改善箇所説明図

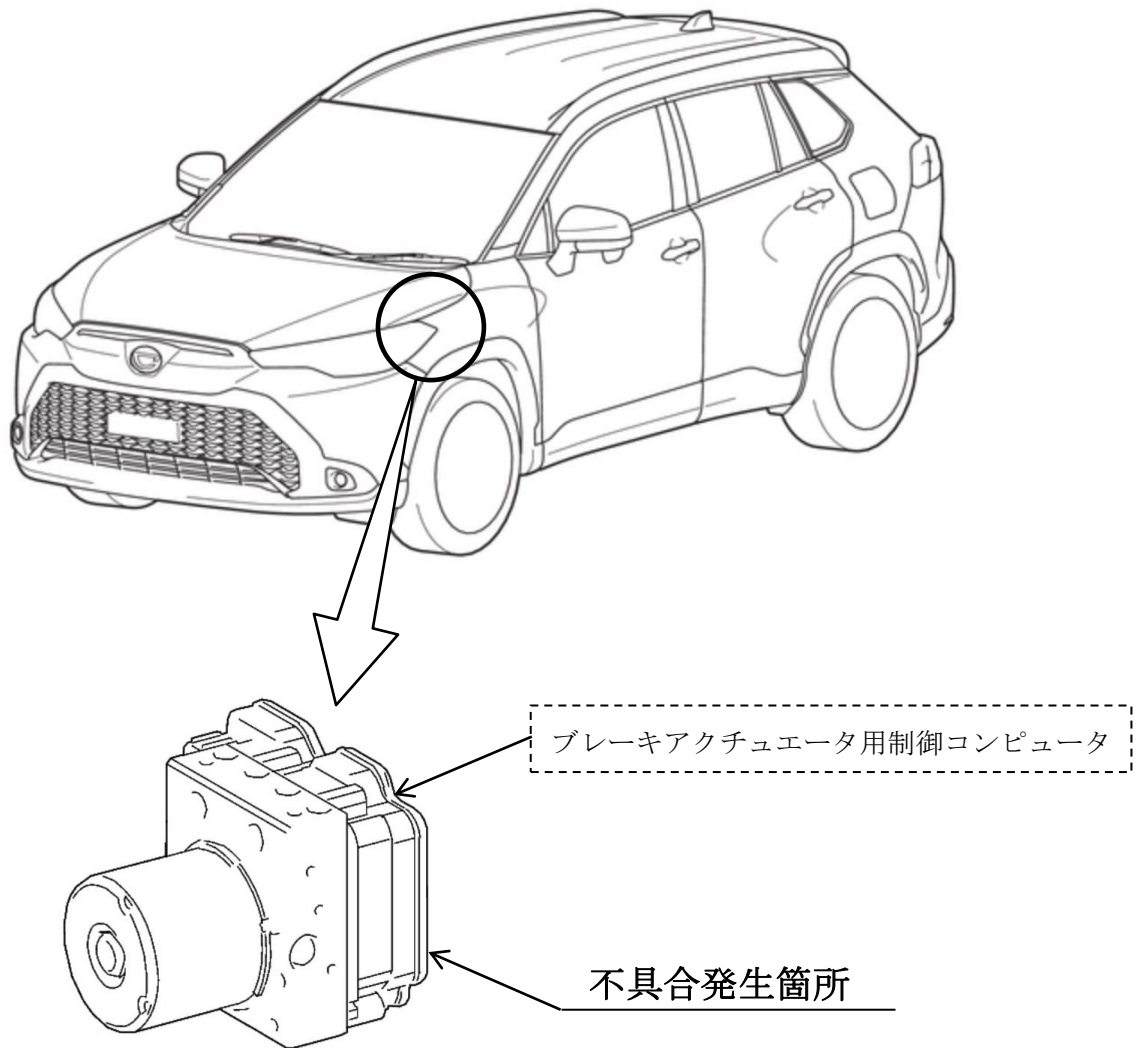
ハイブリッド車のブレーキアクチュエータ用制御コンピュータにおいて、制御プログラムの検討が不十分なため、旋回制動時にブレーキ油圧を適切に調整できないことがある。そのため、一時的に意図どおりの制動力を得られず、予測より制動停止距離が伸びるおそれがある。

全車両、ブレーキアクチュエータ用制御コンピュータのプログラムを対策仕様に修正する。

識別：改善済車両には車台番号のハイフン後4桁目の上に黄色ペイントを塗布する。
